## 改善箇所説明図

リヤビューカメラ

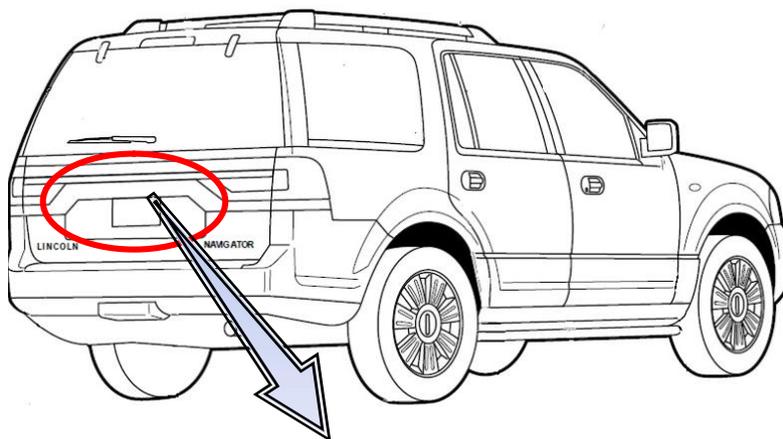
基準不適合発生箇所

リヤビューカメラにおいて、製造工程が不適切なため端子がカメラ内部のプリント基板に正しくはんだ付けされておらず、接触不良となっているものがある。そのため、通電性が不十分となり断続的に映像が映らなくなり、後退時に衝突するおそれがある。

### 改善の内容

全車両、リヤビューカメラを良品に交換する。

識別：右フロントドアのドアストライカー上側ボルトに黄色ペイントを塗布する。
